Justeringer i til Konesjonssøknad for Isdøla kraftverk

Det vises til konsesjonssøknad sendt inntil NVE for "Isdøla kraftverk", til høringsuttalelser og til befarig 19. september i år.

Figur 1, Justering av øvre del av rørtrasé

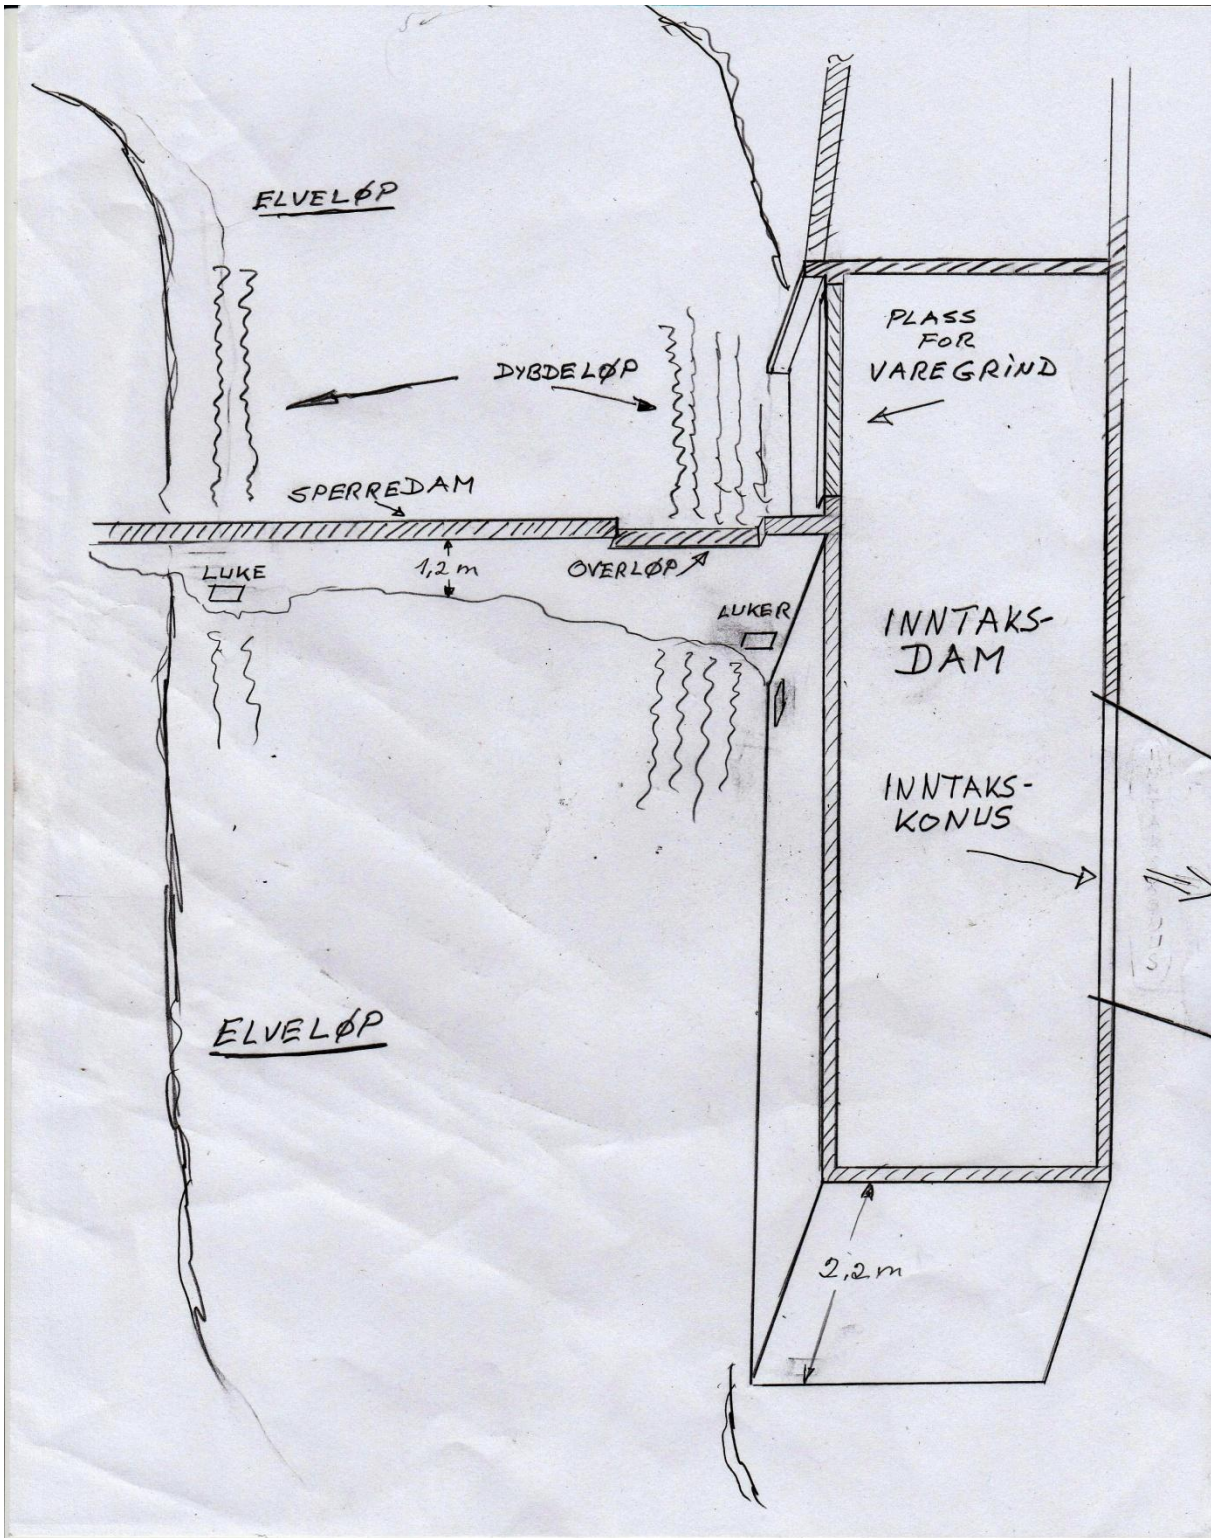
1. **Inntaksdammen flyttes** ca 200m nedover langs elven fra stedet beskrevet i konsesjonssøknad. Isdøla vil da forbli uberørt langs DNT merket turløype som går langs elven, og kun inntaksdammen vil bli synlig fra turløypen og da som et vannbasseng. Damhøyden vil bli begrenset til maksimum 1,2 m. Rørtraséens øvre del blir derved forkortet og endret som vist på Fig 1.

Figur 4. Skisse av inntaket

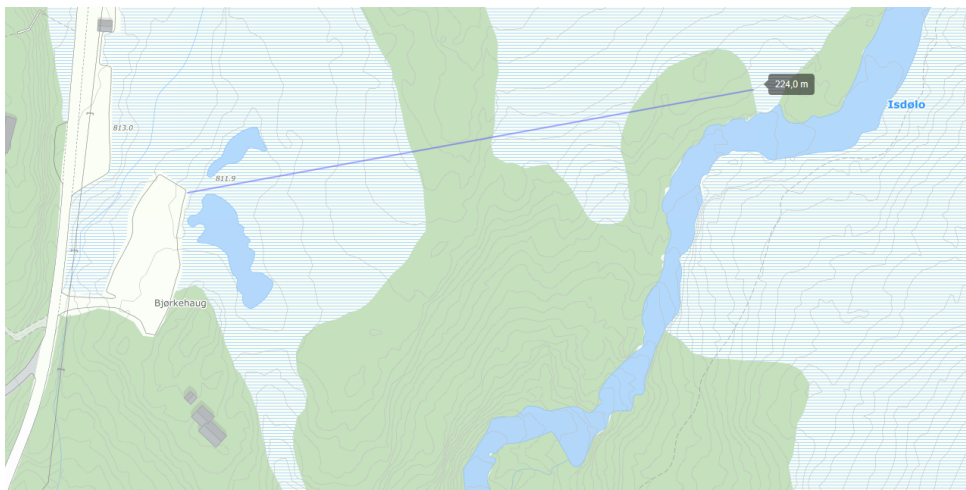
Nedenfor dammen, på søndre bredd av elven, blir det laget et inntaksmagasin, ca 2 m dypt. Kun ubetydelige områder blir neddemmet.

Figur 6, Alternatve rørtraséer

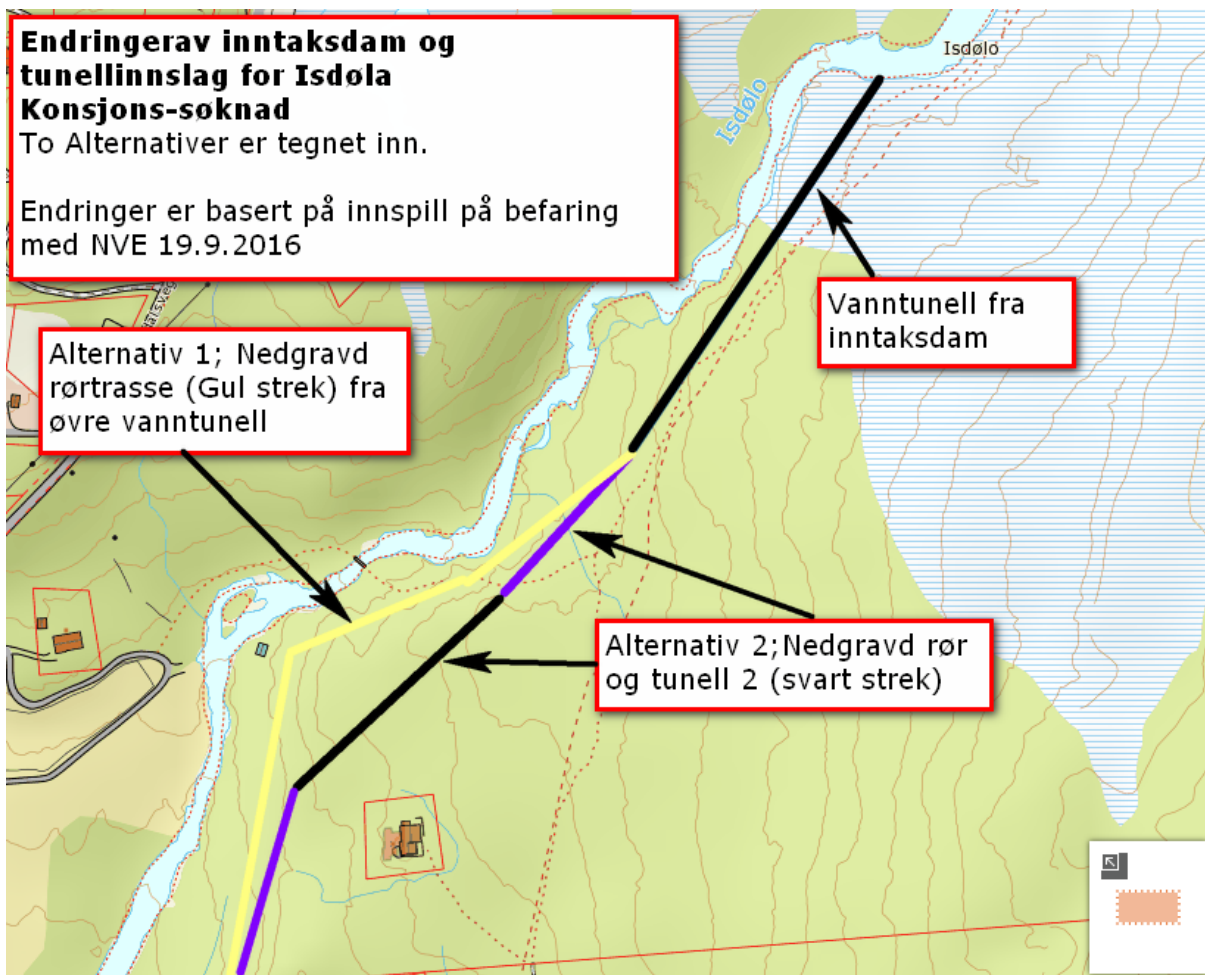
Det er **vurdert to ulike** rørtrasé alternativer etter tunnel fra inntaksdam, se Figur 4.

Alternativ 1 : **Nedgravd rør.**

Rør graves ned fra tunnelutslag fra inntaksdam (Markert med gult på kart) Rørtrasse legges langs elv og vekk fra DNT merket løype og hyttefelt.

Alternativ 2: **Kombinasjon nedgravd rør & vanntunnel**

Rør graves ned i en lengde på om lag 100m (blått) og ny vanntunnel (svart) på ca 100 m bores. Anleggskost vil være vesentlig dyrere enn nedgraving av rør. Det må også lages midlertidig anleggsvei opp innslag på tunnel nr. 2 for opprigging av borerigg på ny lokasjon.

Rørtraséen har her generelt tynt (0.5-1m) overdekke med løsmasser. Rør planlegges gravd ned mot fastfjell og dekkes til.
